Mémoire de réponse à l'avis de l'Autorité Environnementale

Projet de centrale photovoltaïque de Niévroz

> Maître d'Ouvrage: SAS Centrale photovoltaïque de Niévroz

Figure 1 : Zones d'étude

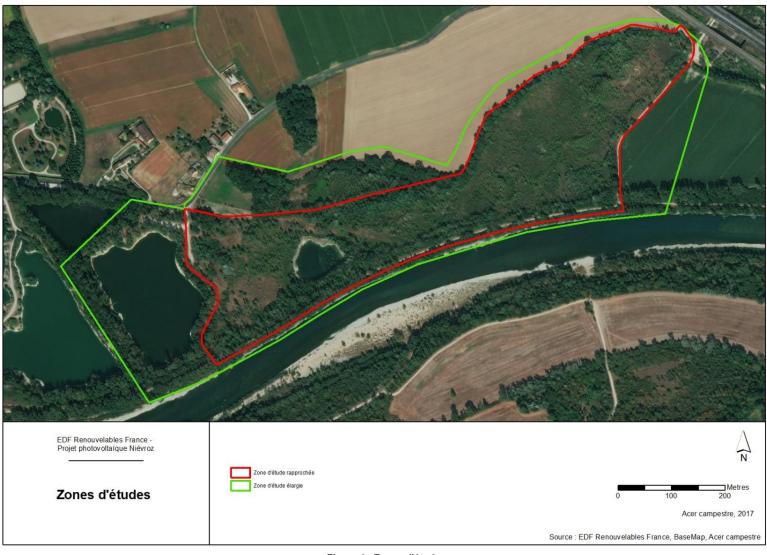
Toutefois, cette analyse mérite d'être complétée sur plusieurs points. Tout d'abord, le périmètre d'étude mériterait d'être étendu afin de mettre en évidence les connexions écologiques avec les entités naturelles voisines, en particulier vers le nord afin de prendre en compte une zone naturelle située à l'interface de la zone agricole, voire vers l'ouest afin d'intégrer les étangs issus d'une première phase d'extraction. Le dossier relève que la zone d'étude constitue une zone de relais pour

le déplacement de la faune terrestre et une zone de refuge dans un contexte d'agriculture intensive et d'infrastructures linéaires de transports qui contraignent la circulation des animaux. Cet enjeu mériterait d'être davantage développé. »

Deux zones d'études ont été déterminées dans le cadre de ce projet :

- une zone d'étude rapprochée correspondant aux emprises envisagées pour l'aménagement. Sur cette zone ont été réalisées la cartographie des habitats naturels et des zones humides, l'inventaire de la flore et l'inventaire faune pour les taxons présentant une aire de vie restreinte (amphibiens, reptiles, invertébrés);
- une zone d'étude élargie correspondant à une bande tampon de 50 à 200 m autour de la zone d'étude rapprochée, incluant la continuité des milieux observés. Sur cette zone ont été menés les inventaires faune pour les taxons présentant une aire de vie importante et une grande capacité de déplacements (avifaune, mammifères terrestres, chiroptères).

Ces deux zones intègrent les éléments bibliographiques compilés, les milieux naturels situés à proximité (boisements au Nord, plans d'eau issus d'extraction à l'ouest), les continuités des milieux, les zonages d'inventaires et de gestion du patrimoine naturel, les obstacles au déplacement de la faune. Les zones d'étude figurent page suivante.

S'agissant des enjeux liés au rôle que peut jouer la zone d'étude en termes de zone de relais et de zone de refuge, les données proviennent des inventaires naturalistes réalisés, d'une collecte de données bibliographiques (étude préalable Asconit), de la lecture des photographies aériennes et d'un diagnostic in-situ du secteur. Les enjeux de corridors biologiques s'orientent essentiellement dans un sens est-ouest, le long du Rhône, avec des passages possible sous l'A432 à l'est (buses de décharge de crues, viaduc) et l'A42 à l'ouest (viaduc). La ripisylve du Rhône constitue un linéaire continu permettant le déplacement de la faune. En revanche, les milieux agricoles sont quasiment exclusivement constitués de cultures intensives peu favorables aux espèces.

Figure 2 : Oiseaux en périodes post-nuptiales et hivernales 2018 - Espèces remarquables

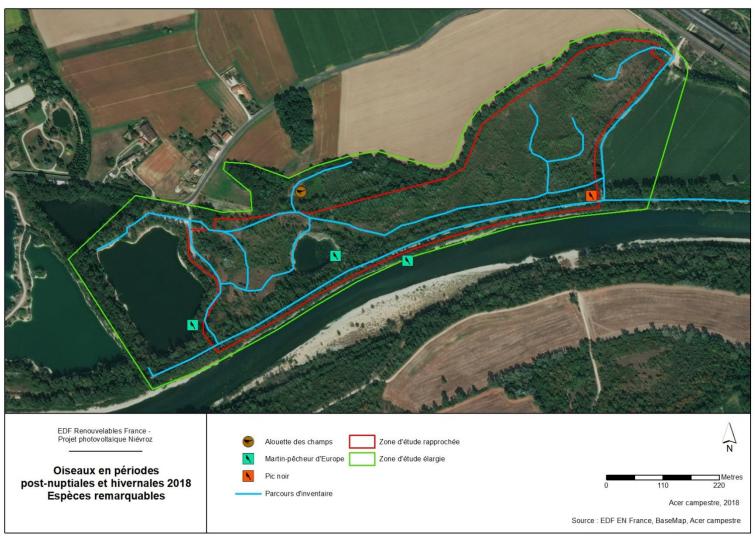
« Pour les oiseaux en hivernage ou en migration, les périodes propices aux inventaires n'ont pas été retenues et les campagnes de prospection des chiroptères pas assez nombreuses pour bien identifier l'ensemble des enjeux. »

Pour les oiseaux, afin de couvrir les quatre saisons, des inventaires complémentaires ont été réalisés au mois d'octobre et de décembre 2018 en parcourant l'ensemble de la zone d'étude élargie, par Pascal Rochas, spécialiste de la faune chez Acer campestre (chargé d'étude chez Acer campestre, titulaire d'un BTS GPN, 2 années d'expérience). Les observations issues de ces inventaires figurent page suivante.

Trente-cinq espèces ont été répertoriées pour la période automnale et hivernale. Les espèces ont été observées en halte migratoire, en hivernage ou en migration. Parmi ces espèces, une seule espèce possède un enjeu de conservation : l'Alouette des champs. En effet, celle-ci est considérée comme Vulnérable en Rhône-Alpes en période de transit et en hiver. Celle-ci est observée exclusivement en vol élevé. A noter que deux espèces observées (le Martin-pêcheur d'Europe et le Pic noir) sont inscrites à l'annexe I de la Directive Oiseaux. Le Martin pêcheur fréquente plus particulièrement le secteur évité du plan d'eau et le canal proche. Le Pic noir possède un vaste domaine vital, les observations font état probablement de phénomène d'erratisme connu chez les jeunes de cette espèce en automne.

Figure 5 : Raccordement électrique et localisation des photographies

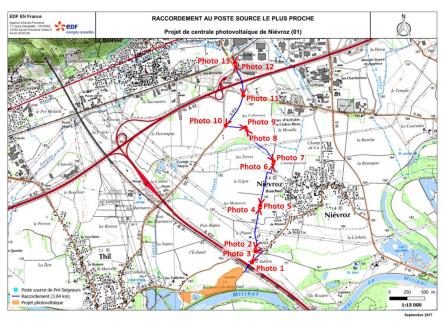
L'autorité environnementale recommande de compléter l'étude d'impact de façon à ce qu'elle intègre les impacts de l'ensemble du projet, y compris ceux du raccordement au réseau de distribution.

La figure ci-après présente l'itinéraire envisagé et les photographies illustratives.

Figure 7 : Circulation de la faune - Perméabilité des milieux et corridors biologiques

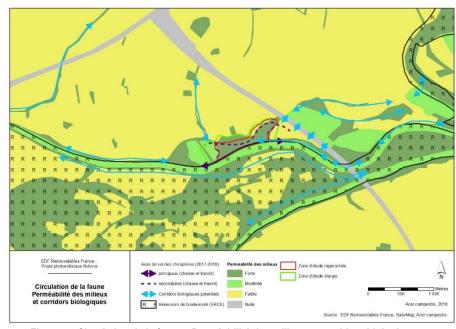
Le niveau d'impacts retenu sur les corridors écologiques est qualifié de fort. Il serait utile d'illustrer cette analyse à l'aide de cartographie et de préciser ces impacts ; le diagnostic indique en effet que la zone est une zone de refuse.

Comme indiqué dans le diagnostic, la zone d'étude est constituée de milieux boisés, humides et ouverts permettant l'hébergement d'une faune diversifiée. Cette zone constitue un refuge pour la faune dans un contexte d'agriculture intensive et d'infrastructures linéaires de transports (autoroute, LGV) qui contraignent fortement la circulation des animaux. Les linéaires des boisements et les lisières peuvent être considérés comme des supports de déplacements pour des espèces comme les chauves-souris, les mammifères terrestres, les amphibiens et les reptiles, essentiellement dans un axe est-ouest suivant le cours du Rhône. Ces éléments figurent dans la carte ci-dessous, en y intégrant les corridors biologiques potentiels, les axes de vols des chiroptères constatés lors des campagnes 2017 et 2018 et la perméabilité des milieux.

Figure 9 : Cartographie des zones inondables et répartition des débits - Crue décennale

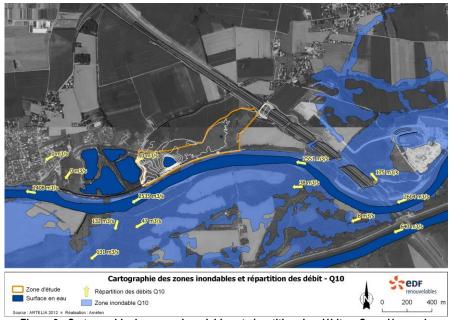
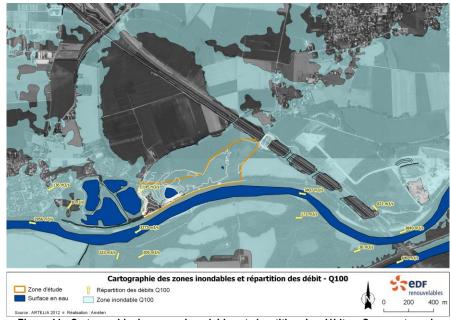
L'autorité environnementale recommande de compléter l'évaluation de l'impact du projet sur le risque d'inondation en examinant ses conséquences sur les écoulements.

Les zones inondables ainsi que la répartition des débits modélisés sont présentées pour Q10, Q20 et Q100 en Figure 9 à Figure 11. On constate que :

- La zone d'étude n'est pas inondable pour une crue d'occurrence dix ans, mais seulement à partir d'une crue d'occurrence vingt ans ;
- Les écoulements parviennent à la zone d'étude à travers l'ouvrage de décharge sous la voie SNCF ;
- Les débits transitant par la zone d'étude sont de l'ordre de 50 m³/s pour une crue vicennale et 145 m³/s pour une crue centennale.

Figure 15 : Calcul des remblais pour les rehausses des postes de conversion et du poste de livraison

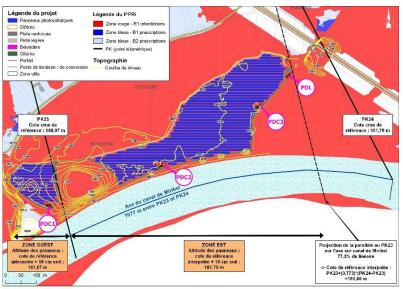
En effet, si les dispositions constructives adoptées permettent effectivement de faire en sorte que le projet ne diminue pas les volumes d'expansion de la crue, les éléments présentés ne permettent pas de conclure à l'absence d'impact sur les écoulements. Si les hauteurs de crue sont présentées, les vitesses d'écoulement au droit du site en l'absence de projet ne le sont pas. Or, il est probable qu'elles ne sont pas négligeables ¹⁰. Les modifications du profil hydraulique ne sont pas présentées. En outre, le site est entouré d'une clôture de 2 m de hauteur qui, de par ses caractéristiques ²¹, est susceptible d'intercepter les objets flottants et de constituer un embâcle sérieux ; à supposer même que cette clôture cède et s'efface (ce qui peut avoir quelques conséquences), la forêt de poteaux soutenant les modules peut également intercepter les flottants importants (troncs d'arbre...) et constituer un embâcle.

Le calcul du volume de remblais pour chaque poste est détaillé dans le tableau suivant :
